**Mémoire en réponse à la demande de pièces manquantes
dans le dossier de permis de construire du parc solaire
n° PC 072 132 21 Z0052 du 31/12/2021**

Projet photovoltaïque au sol de La Ferté-Bernard

6 Avril 2022

PC1 – Plan de situation du poste électrique de la Ferté-Bernard et du tracé du réseau électrique souterrain projeté

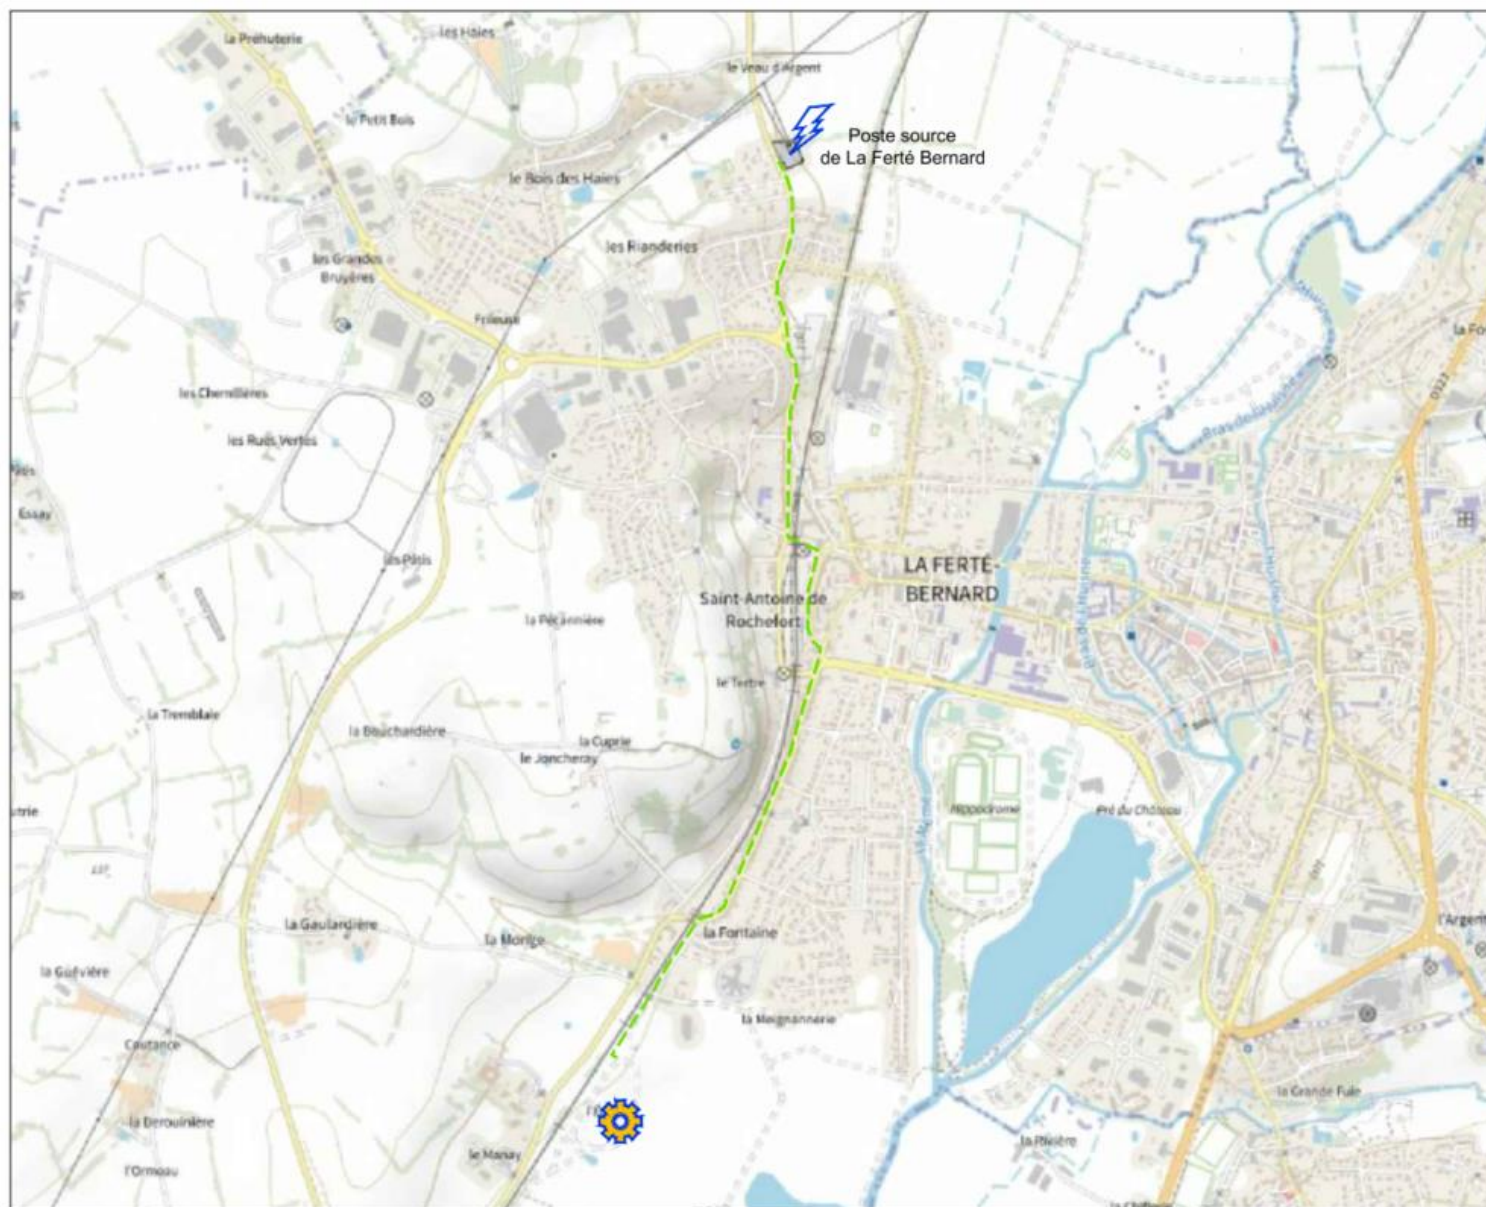
A1 – Localisation du poste source et du tracé de raccordement électrique souterrain projeté

La localisation du poste électrique source de La Ferté-Bernard et le tracé du réseau électrique souterrain projeté jusqu'à la centrale photovoltaïque ont été ajoutés en page 4 de ce mémoire. Ces informations sont également présentes dans l'étude d'impact.

Le tracé final sera connu lors des études de raccordement Enedis faisant suite à l'autorisation d'urbanisme (arrêté préfectoral d'autorisation du permis de construire).

Vues aériennes de 1995 et 2000 (en bas) – Source Géoportail

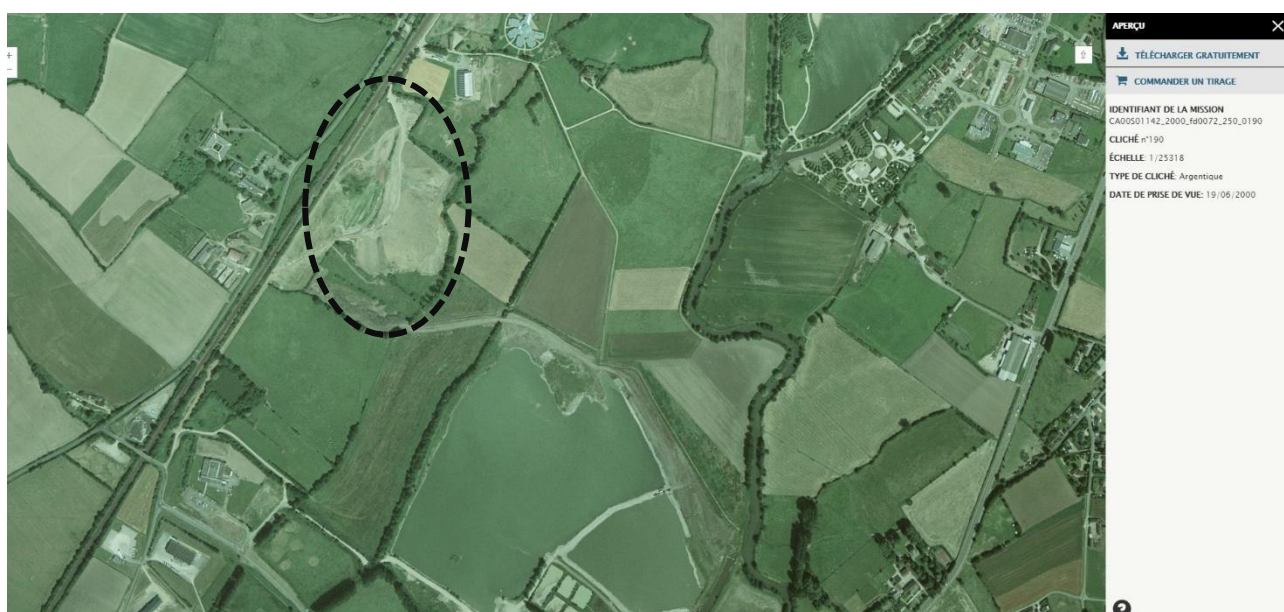
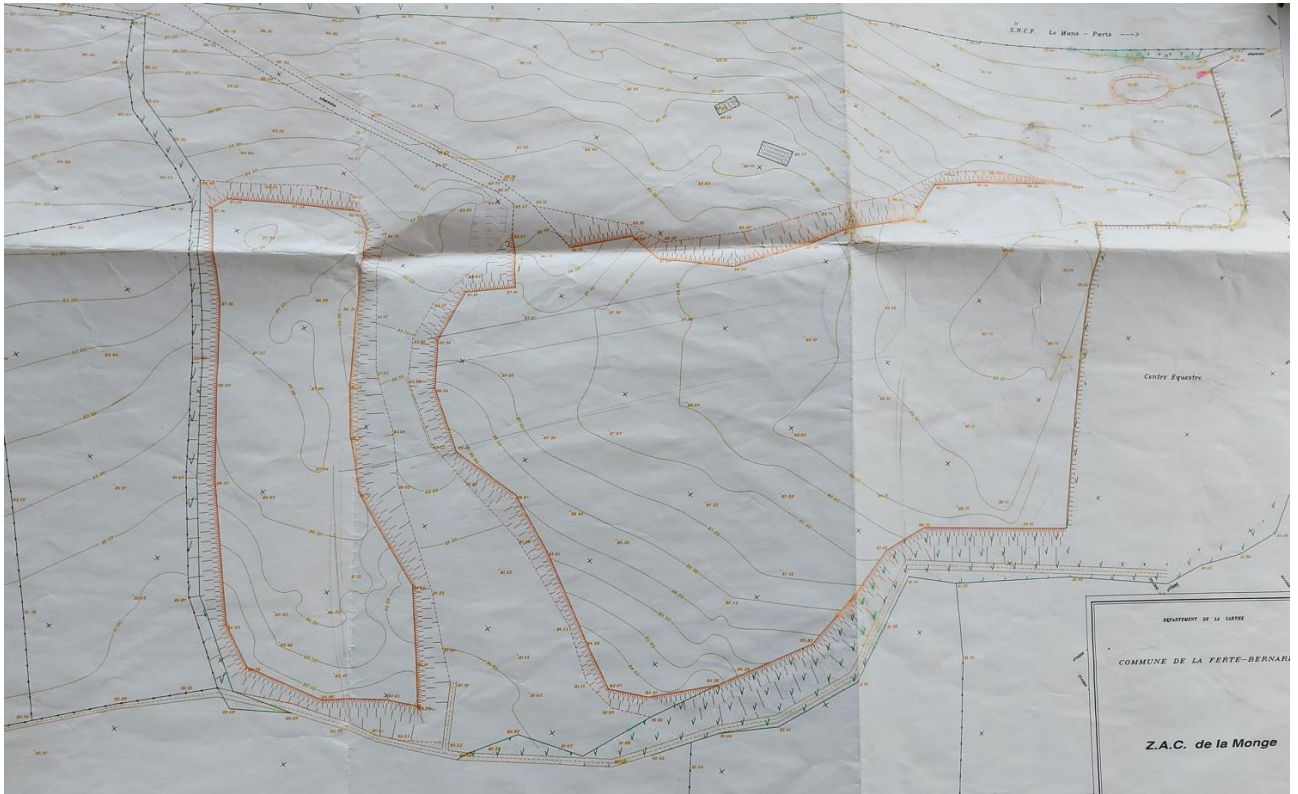
B1 – Périmètre de l'ancien centre d'enfouissement technique communal

Les différentes recherches engagées par JPee auprès de la mairie, de la DREAL et de l'actuel exploitant ne permettent pas déterminer avec précision le périmètre de l'ancienne installation de stockage de déchets inertes communale.

- Géoportail « Remonter le temps » avec une comparaison de prises de vue aérienne en juin 1995 et en juin 2000 ;

- Un plan topographique réalisé en 2000, au droit du site.

PC2 - Plan de cheminement du raccordement électrique souterrain jusqu'au poste source

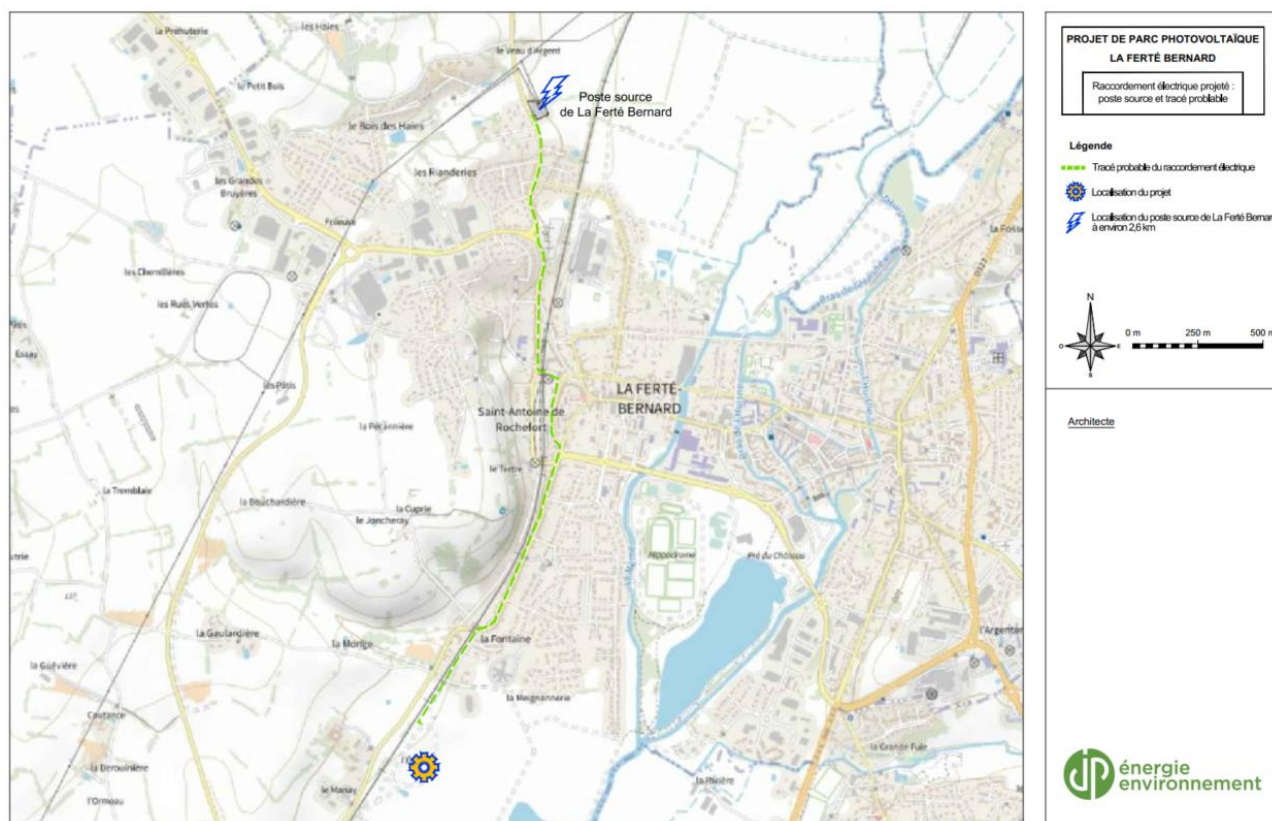
B2 – Tracé du réseau électrique entre le poste source et le poste de livraison

Concernant le tracé du réseau électrique souterrain projeté entre le poste de livraison de la centrale et le poste source d'injection de la Ferté-Bernard, il a été rajouté dans le volet précédent du PC1, page 4.

Le tracé final sera connu lors des études de raccordement Enedis, faisant suite à l'autorisation d'urbanisme (arrêté préfectoral d'autorisation du permis de construire).

Coupe AA'

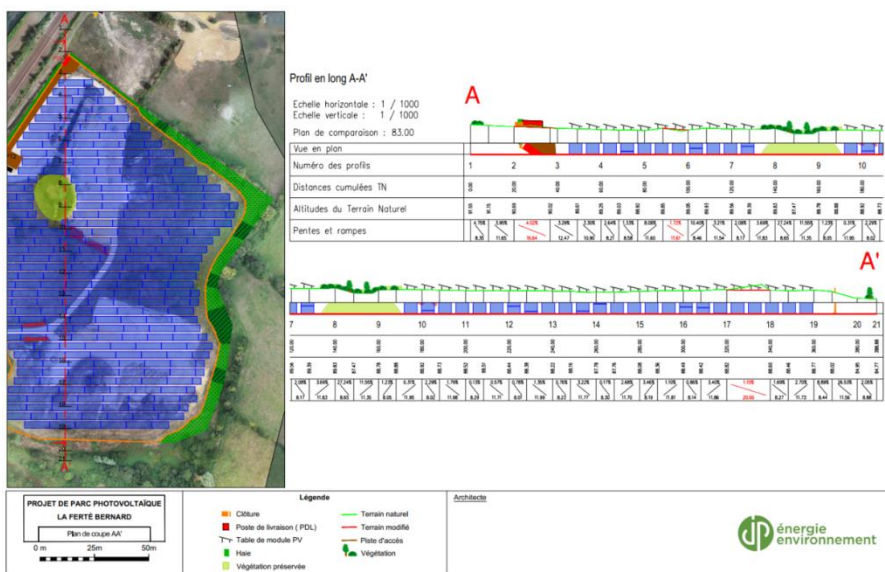
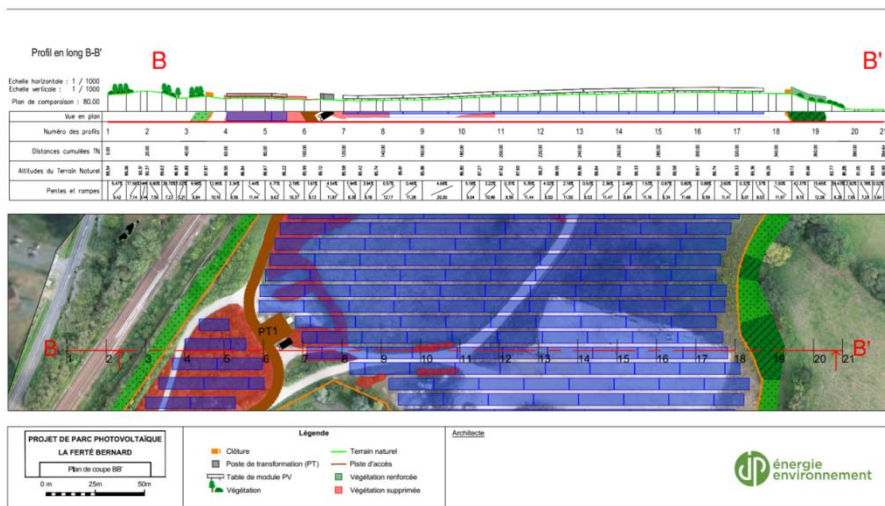
C1 – Représenter les coupes du terrain au-delà des limites de l'opération

Les deux coupes ont été complétées et prolongées pour faciliter la compréhension du contexte et l'insertion du projet dans son environnement proche.

La coupe AA' démarre au Nord, au droit de la lisière encadrant la voie ferrée (voir point de vue 2 dans PC7), et se termine dans la végétation spontanée accompagnant le ru, entre les deux plateformes tabulaires de remblais, au Sud.

PC3 – Profil longitudinal B-B'

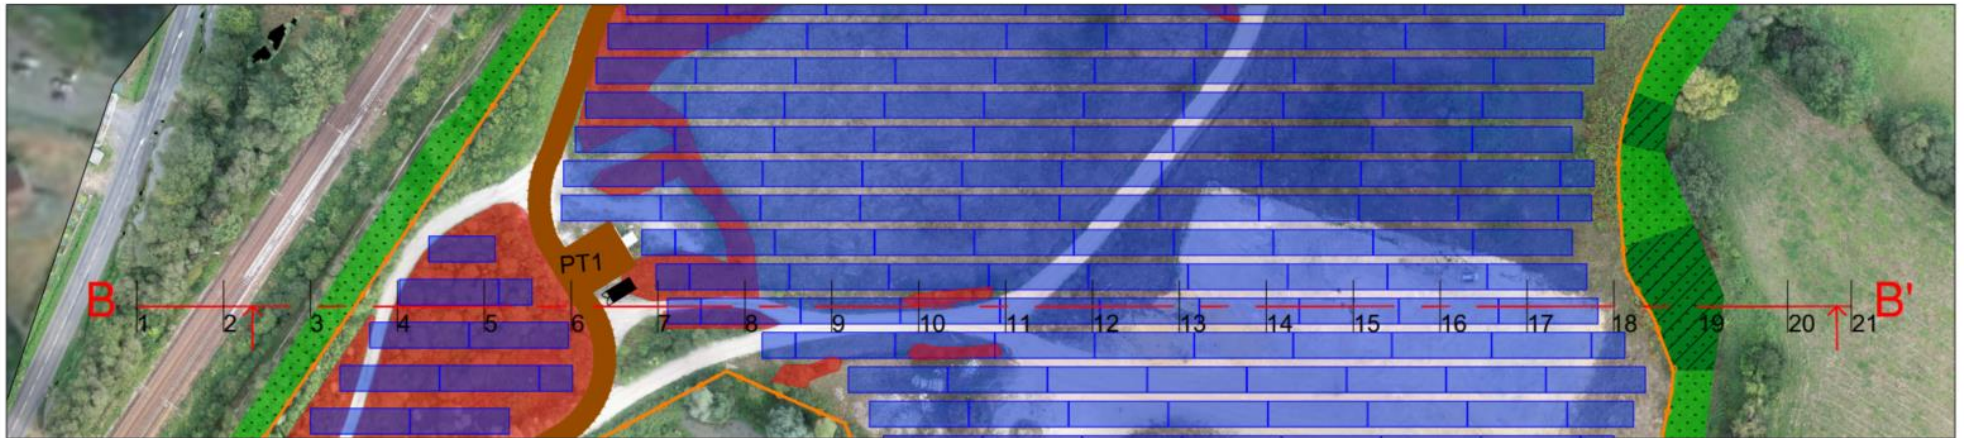
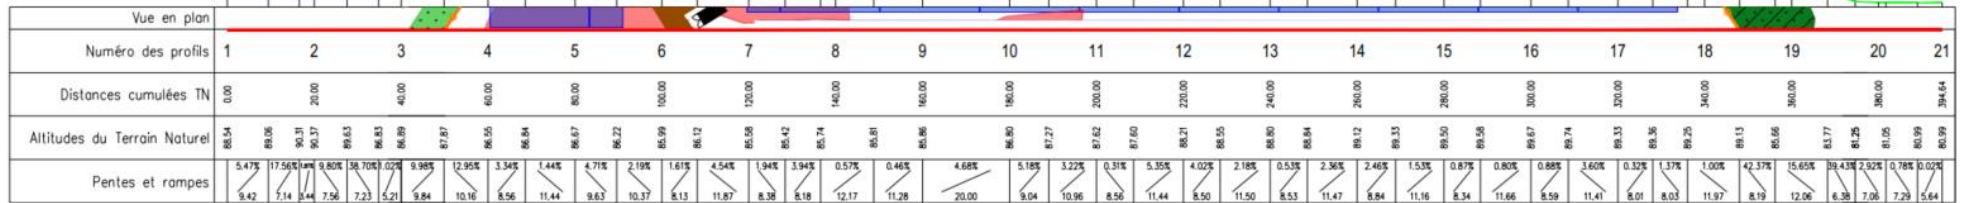
Représenter sur les coupes les plantations maintenues, supprimées et renforcées sur le site et au-delà des limites de l'opération avec la légende correspondante.

PC4 - Distance des lieux de vie à l'emprise du projet solaire

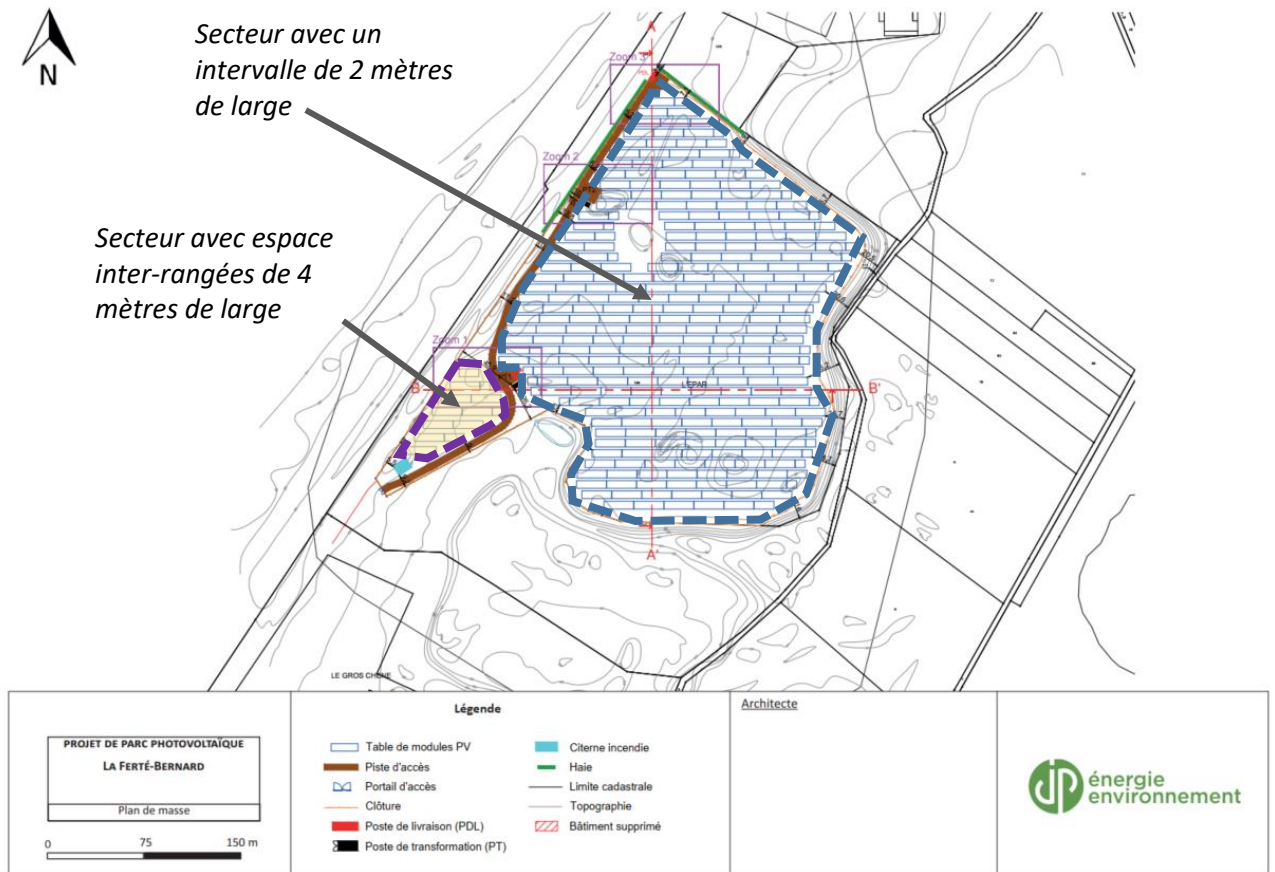
D2 – Distances entre le projet et le tiers le plus proche et localisation du tiers le plus proche

La distance avec les tiers les plus proches seront :

A noter que l'emprise du projet d'implantation des panneaux (définie par les clôtures) s'inscrit à minimum 5 mètres à l'intérieur du parcellaire. En effet, le site est ceinturé de haies périphériques qui seront conservées. Un cheminement de 5 m de large est prévu sur le pourtour de la centrale. Ainsi, la perception directe sur le projet, depuis ses lieux de vie et d'activités, sera très limitée par la présence de linéaires bocagers ou des masses boisées existantes et renforcées.

Extraits du PC2 – Distinction des zones à intervalles 2 et 4 mètres

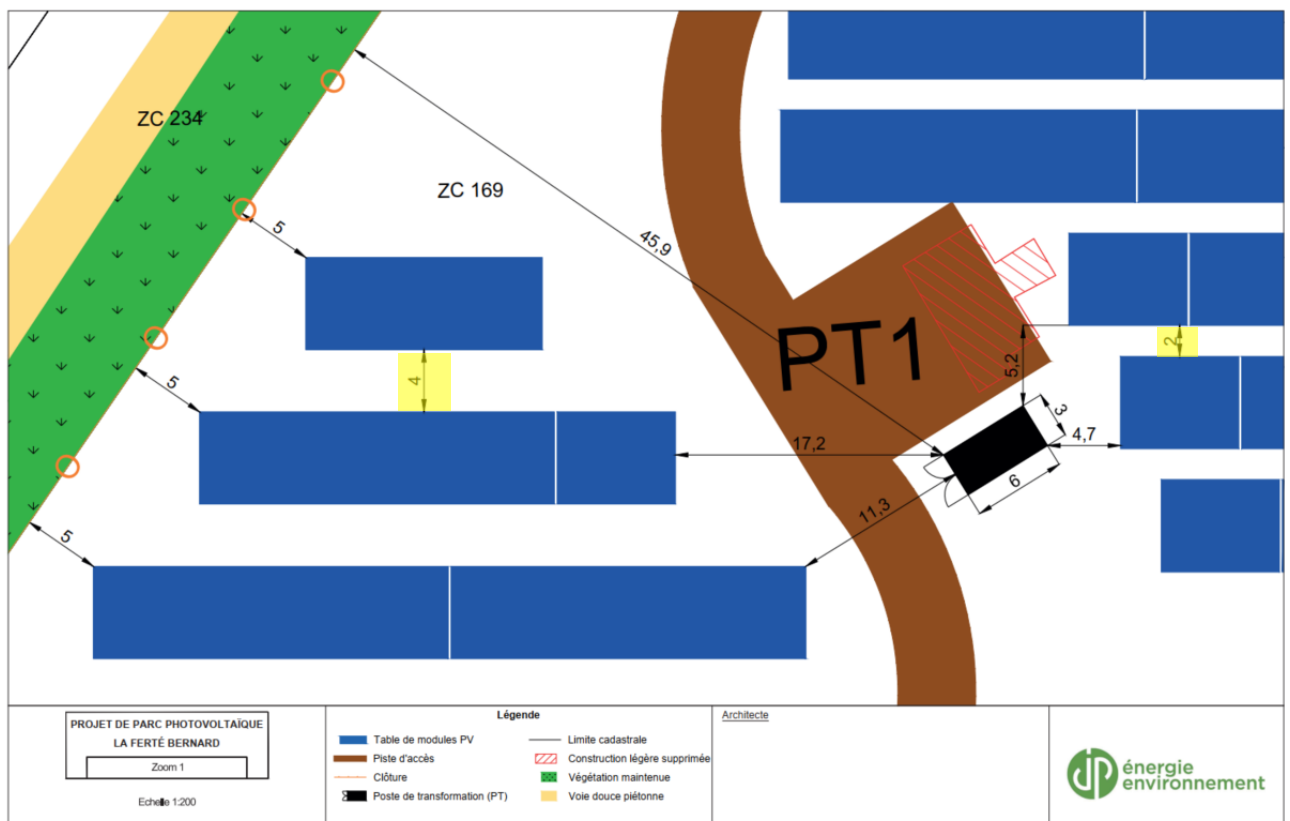
D4 – Nombre prévisionnel de tables et largeur des espaces inter-rangées

Les espaces inter-rangées seront majoritairement de 2 mètres, et très localement de 4 m (voir les illustrations commentées, pages suivantes). Au droit de l'entrée du site et de la zone humide, actuellement en saulaie arbustive, pour limiter l'emprise des tables, il a été retenu un intervalle de 4 mètres entre les 7 lignes de tables (visibles dans le PC2 - pages 22 et 23). Cette distinction est visible sur le plan de masse paysager et le zoom 1, commentés page suivante. La zone à intervalle de 4 m est ainsi délimitée par un îlot encadré par deux chemins empierrés, existant à l'Ouest et au Sud-est. Cette densité plus faible de rangées favorisera le développement d'une végétation spontanée qui évoluera naturellement vers une prairie humide.

Illustration des effets des panneaux sur l'écoulement des eaux de pluie
(Source : MEDDE, 2011)

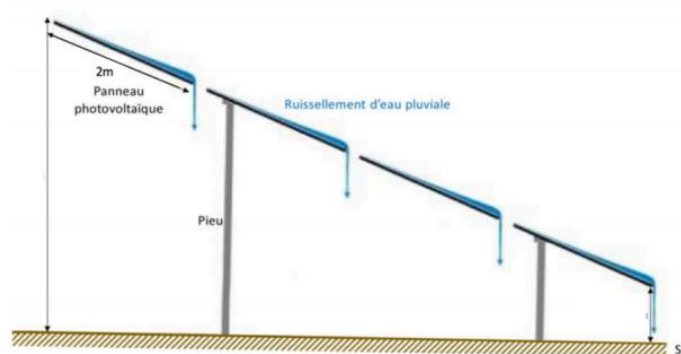
D5 – Gestion des eaux pluviales et de ruissellement du projet sur le terrain, ainsi que les éventuels fossés créés pour le projet,

Les panneaux photovoltaïques sont disposés sur les structures avec un écartement d'environ 2 m entre chaque panneau dans les deux directions. Cette disposition permet aux eaux de pluie tombées sur les panneaux, de se répartir sur le sol de manière plus uniforme et diminue grandement le risque de création de zones préférentielles soumises à l'érosion.

Les espacements entre les modules permettront l'écoulement des eaux de pluie sans en modifier les conditions de transit actuelles et sans augmenter les débits dans les fossés ou les collecteurs en aval. Les surfaces réellement imperméabilisées (locaux techniques sur 63 m²) resteront très faibles au regard de la surface totale du projet (7,5 ha).
